Keuringsverslag van een elektrische laagspanning- en zeer lage spanningsinstallatie

NIET CONFORM

Straatnaam Broekstraat
Huisnummer 63
Busnummer
Postcode 2830
Gemeente WILLEBROEK
Land België

Controlebezoek van een huishoudelijke installatie volgens (KB 08/09/2019) - AREI Boek 1- 6.5. en 4.2.4.3.

Afbeelding schakel- en verdeelbord:

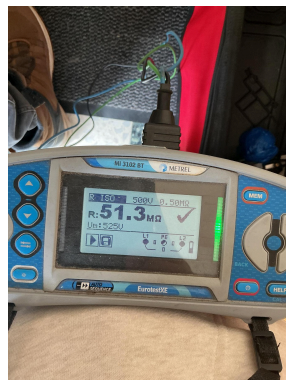
I2.05 De spreidingsweerstand is groter dan 100 ohm. (Boek 1 Onderafdeling 4.2.3.2.)

I5.14 De nominale spanning dient duidelijk vermeld te worden op een oordeelkundig gekozen plaats. (Boek 1 Onderafdeling 3.1.3.3.)

I7.01 De smeltzekeringhouders of houders van kleine vermogensschakelaars met pennen met een sectie kleiner dan 10mm² zijn niet voorzien van kalibreerelementen. (Boek 1 Onderafdeling 5.3.5.5.A.)

I8.09 Bij aansluiting van meeraderige geleiders dient men aangepaste adereindhulzen te gebruiken. (Boek 1 Onderafdeling 5.2.6.1. en 1.4.1.2.)
